**Изменение № 1 ГОСТ 16424—83 Заготовки для лож спортивного и охотничьего  
оружия. Технические условия**

**Утверждено и введено в действие Постановлением Государственного комитета  
СССР по стандартам от 18.07.89 № 2399**

**Дата введения 01.01.90**

Черт. 6

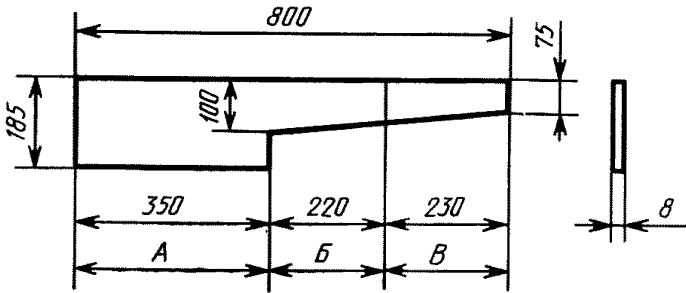
Примечание. Заменить ссылку: ГОСТ 6787.2—75 на ГОСТ 6782.2—75.  
Пункты 2.3, 2.5. Заменить слова: «черт. 1—5» на «черт. 1—6».  
Раздел 2 дополнить чертежом — 6:

Шаблон 11
